> Servo-Domplatte, LOGO 500/600 Carbon

Artikelnummer: 04624

Hersteller: Mikado

Servo-Domplatte, LOGO 500/600 Carbon

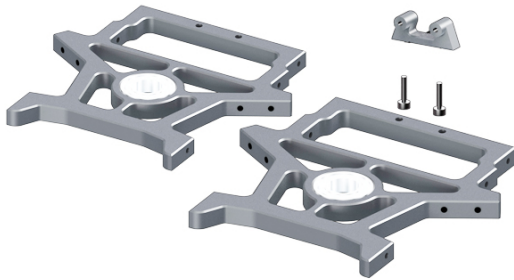
Servo-Domplatte, LOGO 500/600 Carbon
In der neuen Serie ist das Nick Servo mehr in die Mitte positioniert worden. Damit ist auch der Abstand der Befestigungsbohrungen für den Taumelscheiben Halter von 16mm auf 9mm verkleinert worden.
